PAKEITIMO NURODYMAS

Nurodymo Nr:	01	Pakeitimo data:	2025-09-26
Projektas:	„Nuotekų valyklos Šilėnų k., Kairių sen., Šiaulių r. sav. rekonstravimo projektas“ Nr. INVI-VP-2206-07-TP-ŠIL		
Sutarties Nr.:	KV1-25.75	Sutarties data:	2025-04-24
Sutarties pavadinimas:	Dėl nuotekų valyklos Šilėnų k., Kairių sen., Šiaulių r. savivaldybėje rekonstravimo darbų		
Užsakovas:	UAB „Kursėnų vandenys“		
FIDIC Inžinierius:	UAB „Inžinerinė vizija“		
Rangovas:	UAB „Infes Tech“		
Pakeitimo aprašymas	Rangovas 2025-09-12 raštu Nr. SR-250912-01AK informavo, kad pasitikslinges reikiamų atlikti žemės darbų kiekius pastebėjo, kad kiekiai pateikti techniniame projekte yra ženkliai mažesni už reikalingus atlikti žemės darbų kiekius. Rangovo atliktais skaičiavimais visas reikalingo darbams grunto kiekis yra 3 147 m³, o projekte A-TP-2505-31-ŠIL-SP kiekių žiniaraštyje nurodytas grunto kiekis yra tik 1 748 m³. Skirtumas tarp projekte pateikto ir faktiškai reikalingo grunto kiekio yra 1 399 m³. Įvertinus aikštelėje esantį gruntą, nustatyta, kad galima jį panaudoti užpylimo darbams. Galimo panaudoti grunto kiekis yra 940 m³. Esant nurodytoms aplinkybės, norint įvykdyti sutartį būtina atlikti šiuos Papildomus darbus

Priedas Nr. 1

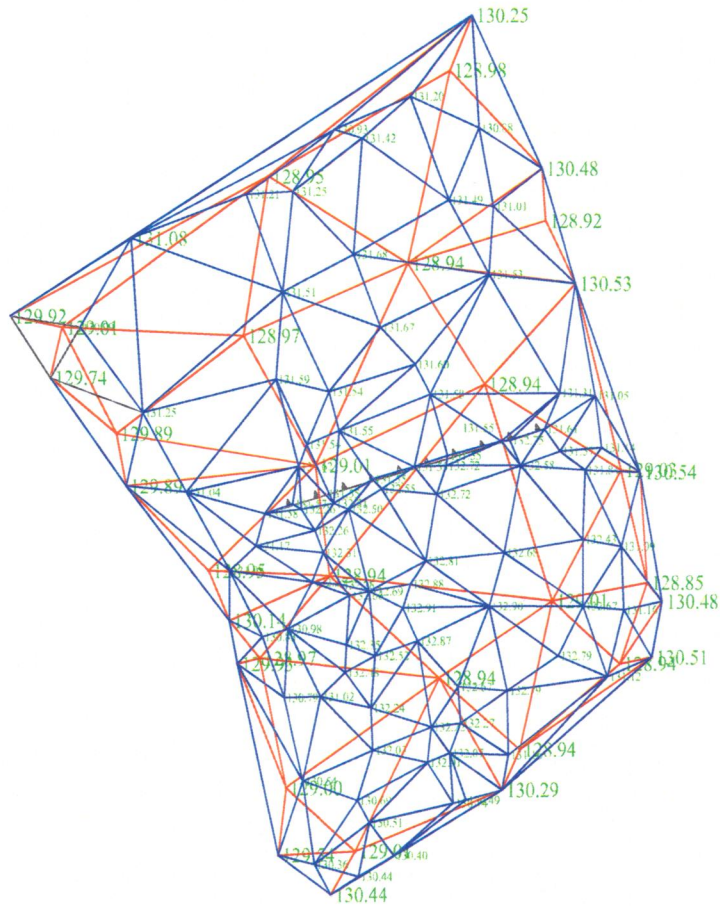
Vykdydami Rangovo pareigą informuoti Užsakovą apie reikšmingas aplinkybes pranešame, kad pasitikslinę reikiamų atlikti žemės darbų kiekius pastebėjome, kad kiekiai pateikti techniniame projekte yra ženkliai mažesni už reikalingus atlikti žemės darbų kiekius.

Mūsų atliktais skaičiavimais (priedas Nr. 1) visas reikalingo darbams grunto kiekis yra 3 147 m³, o projekte A-TP-2505-31-ŠIL-SP kiekių žiniaraštyje nurodytas grunto kiekis yra tik 1 748 m³.

Skirtumas tarp projekte pateikto ir faktiškai reikalingo grunto kiekio yra 1 399 m³.

Darbų vykdymo metu įvertinome aikštelėje esantį gruntą ir nustatėme, kad galima jį panaudoti užpylimo darbams. Galimo panaudoti grunto kiekis yra 940 m³.

Vadovaujantis išdėtu aukščiau, prašome apmokėti 18 420,82 eurų be PVM (priedas Nr. 2 Šamata) už papildomai reikalingus atlikti darbus, t. y.:

1. Esamo grunto 940 m³ pakrovimą ir atvežimą į užpylimo vietą;
2. 1 390 m³ grunto sutankinimą;
3. 459 m³ trūkstanto kokybinio grunto ir jo atvežimą į objektą.
